湛江聚能雷州北和镇 40 兆瓦渔光互补光伏发电项目
110KV 升压站

监 理 初 检 报 告

湛江聚能雷州北和镇 40 兆瓦渔光互补光伏发电项目 110KV 升压站消缺统计

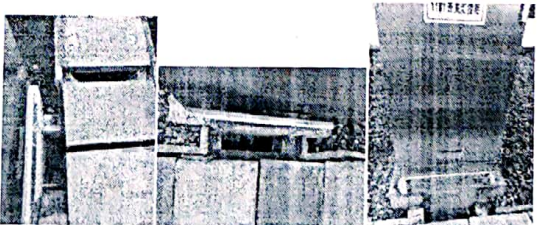
1	SVG 正门 门杆断裂		竣工验收前完成整改
2	SVG 室内 线槽未装 上盖		竣工验收前完成整改
3	SVG 室内 配电箱、控 制柜未贴 线路标签		竣工验收前完成整改
4	SVG 配套 隔刀、地刀 操作手柄 缺失		竣工验收前完成整改
5	光功率柜 后门关不 上		竣工验收前完成整改

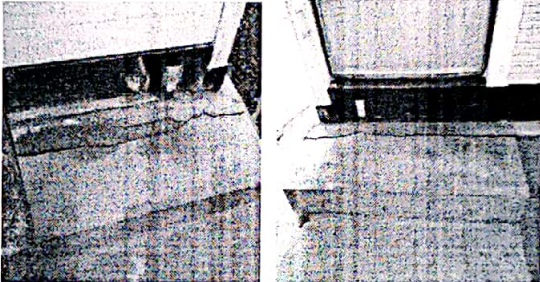
6	电能表柜 后门关不上		竣工验收前完成整改
7	事故照明 柜门玻璃 破碎		竣工验收前完成整改
8	熔断保险 拉手缺失		竣工验收前完成配置
9	#1 一次舱 311、31PT、 接地变、 SVG 开关 柜照明灯 不亮		竣工验收前完成整改
10	1#一次舱 散热风扇 不能开启		竣工验收前完成整改

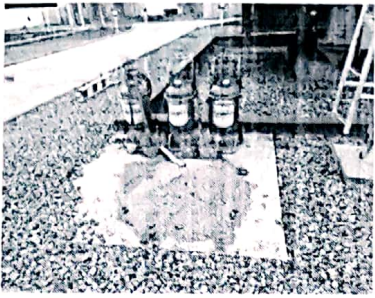
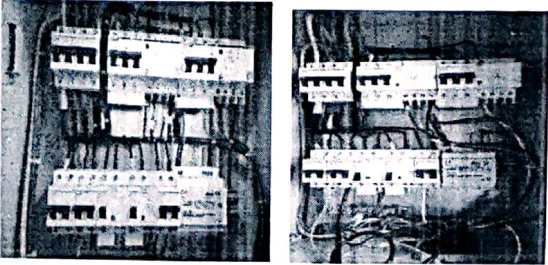
11	1、1#一次舱柜体空调往室内滴水 2、设备舱舱缝渗水		正在处理, 处理效果待观察
12	1#一次舱右门锁心坏, 不能闭锁, 需更换		处理过程中
13	主控室配电箱未贴线路标签		竣工验收前完成整改
14	110KVPT汇控柜、GIS汇控柜、主变汇控柜等地下电缆沟未完全封堵		目前施工中, 后期必须完善
15	升压站内主要设备未加设安全围栏		按设计进行施工

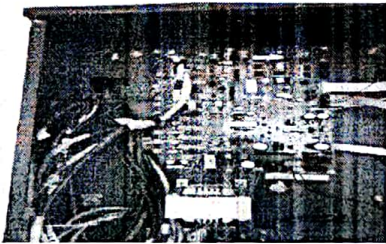
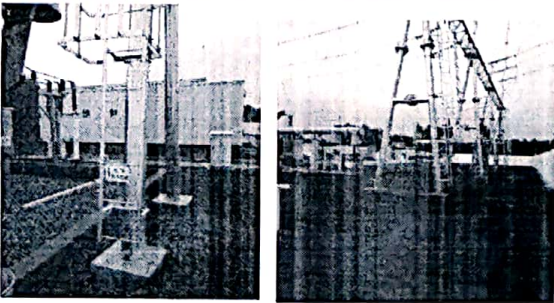
16	部分电缆沟槽内走线布置相当混乱，杂物垃圾较多		目前部分电缆沟还在施工中，竣工验收前必须整改。
17	35KV 一次设备舱、#2 二次设备舱楼梯基础开裂		竣工验收前完成整改
18	35KV 一次设备舱室空调电源线地面穿孔处没有做防火封堵		竣工验收前完成整改
19	两蓄电池室门没有设备标识牌及注意通风等安全标识牌		竣工验收前完成整改
20	蓄电池支架没有接地		竣工验收前完成整改

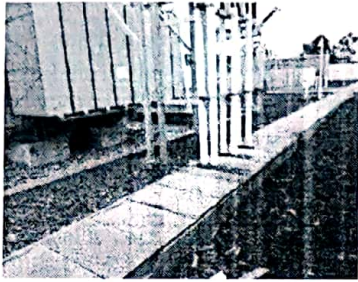
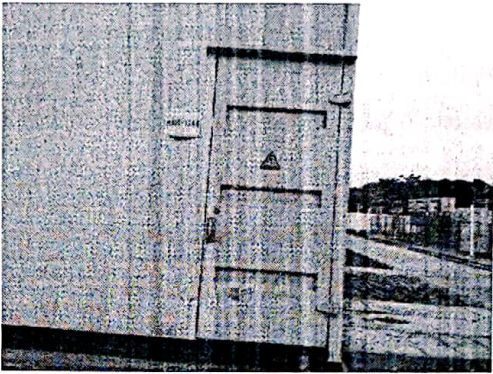
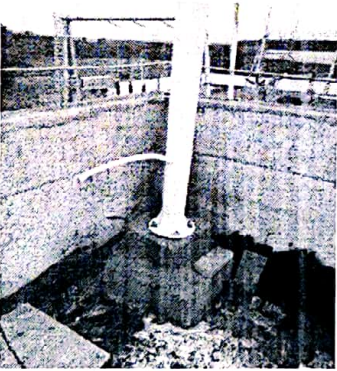
21	主变附近没有配置消防沙箱		竣工验收前完成整改
22	主变事故放油阀阀门应悬挂“禁止操作”标识牌		竣工验收前完成整改
23	监控主机画面无日报表功能		竣工验收前完成整改
24	监控主机 1 方阵 1#汇流箱、2#汇流箱无遥测数据		竣工验收前完成整改
25	#1、#2 二次设备舱、集控室缺少静电地板吸盘		为方便电缆检查或地板更换，建议配置。
26	1#一次设备舱、#1 二次设备舱控制箱内空开无设备名称		竣工验收前完成整改
